O/Ref. : BXL21715_754_PUN
Behr. : AH
U/Ref. : 2043-0674/09/2025-501PR
Corr DCE: P-Y LAMY
NOVA : 04/PFU/2005332
Corr DS : W. COLLART
J. DOIGNIES

BRUSSEL. Grote Zavel 40 Korte Minimenstraat 2 - 4 (arch. V. DIRICKX, 1920)

UNIEKE VERGUNNING : Gedeeltelijke sloop, herbouw en herbestemming van de voormalige bontfabriek Raymond Mallien, die momenteel wordt gebruikt voor detailhandel en woningen, tot een commercieel gebouw met winkels, een evenementenruimte en andere aan de winkels gerelateerde ruimtes

Eensluidend advies van de KCML

Snedes met aanduiding van de afbraakwerken, documenten uit de aanvraag

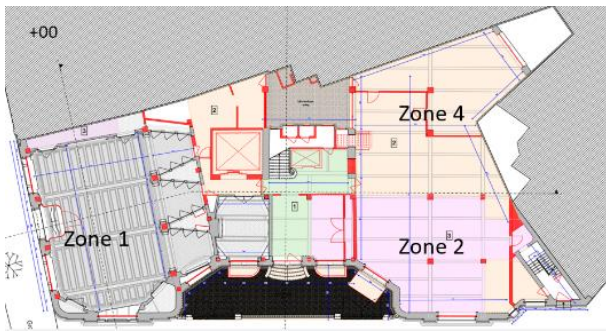
Wat de structurele ingrepen betreft, vertrekt het ontwerp evenmin vanuit de intrinsieke kwaliteiten van de Hennebique-betonstructuur, noch vanuit een gediversifieerde aanpak waarbij programma en technische oplossingen afgestemd worden op het specifieke gebouw, in plaats van op een generiek gebruik. Tijdens het vooroverleg wees de KCML meermaals op de wetenschappelijke zwakheden en lacunes van deze methodologie en op het gebrek aan erfgoedkundige ‘gevoeligheid’.

Het uitgevoerde betononderzoek en de sterkteberekeningen hebben nauwelijks rekening gehouden (zie voetnoot⁴) met de discrepantie die is vastgesteld tussen de berekende pathologieën en theoretische conclusies enerzijds en, anderzijds, de waarneembare fysieke staat van het gebouw dat – met uitzondering van de hoogste verdieping en lokale gebreken aan de ramen – geen significante visuele gebreken vertoont.

Deze weinig fijnmazige aanpak resulteert in een substantieel verlies van de materiële authenticiteit van het pand in zijn geheel. Vanuit de doelstelling om een flexibele en lange termijn herbestemming te waarborgen, wat in principe geen bezwaar oproept, voorziet de aanvraag een technisch-praktische oplossing die weinig in overeenstemming is met het erfgoed en die neerkomt op de quasi volledige sloop van de historische betonstructuur.

De KCML betreurt dit ten eerste en meent bovendien dat, in tegenstelling tot wat de aanvraag vooropstelt, dit niet als de meest duurzame optie kan worden beschouwd. In dit scenario gaat immers een aanzienlijke hoeveelheid bestaand materiaal, evenals de reeds geïnvesteerde energie en ingesloten koolstof, onherroepelijk verloren.

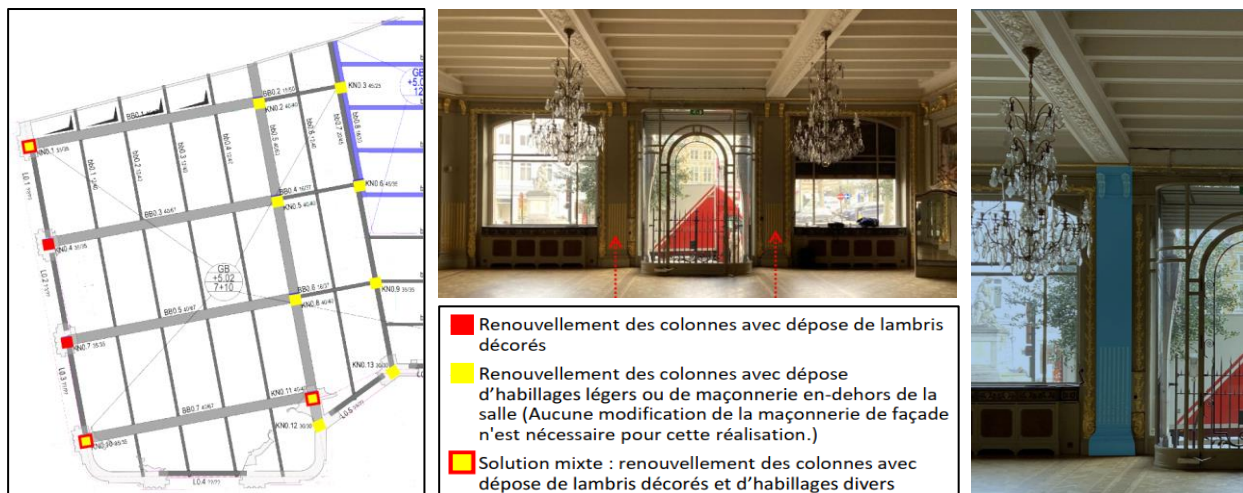
De voorgestelde dakopbouw en isolatie leiden tot een verhoging van de volledige dakstructuur en tot de aanpassing van het aansluitingsdetail aan de goot van de kroonlijst (dakrand). De KCML vraagt om een technische en structurele oplossing te onderzoeken die niet leidt tot een verhoging van de dakopstand, zodat het uitzicht van het gebouw, gezien vanaf de straat, niet wijzigt.

Daarnaast wordt gevraagd verder onderzoek te verrichten naar de historische authenticiteit van de bestaande zinken dakrandafwerking, aangezien het geriemde profiel doet vermoeden dat historisch

mogelijk lood werd gebruikt. Het definitieve ontwerp moet desgevallend aangepast worden rekening houdend met de resultaten van dit verder onderzoek.

De plaatsing van de technische installaties op het dak oogt in het huidige ontwerp weinig coherent en kwalitatief. Dit aspect moet verbeterd worden, rekening houdende met het belang van het uitzicht op de 'vijfde gevel' in de context van de grote Zavel.

Voorbeeld van delen van omkastingen die tijdelijk verwijderd worden ter hoogte van de kolommen, en teruggeplaatst op identieke wijze, grafische documenten uit de aanvraag

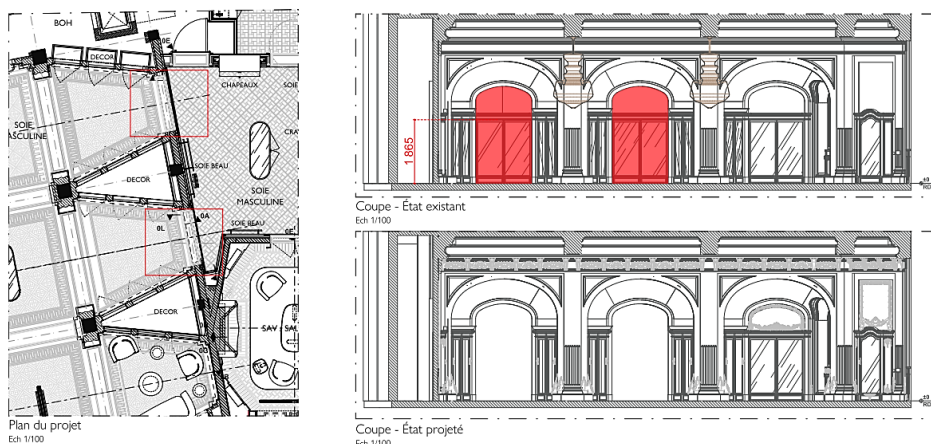
Het tijdelijk demonteren van de decors, met het oog op de versterking van de kolommen en de balkenstructuur, maakt het voorwerp uit van een uitgewerkt protocol dat het behoud van de bestaande materialiteit als uitgangspunt hanteert. Zoals hoger vermeld, wordt deze werkwijze aanvaard onder uitdrukkelijke voorwaarde dat het tijdelijk verwijderen van de decors **strikt beperkt blijft (zie hoger)** tot enkel de in het dossier opgenomen delen van de omkastingen en uitsluitend voor de kolommen en balken, zoals beschreven in het dossier.
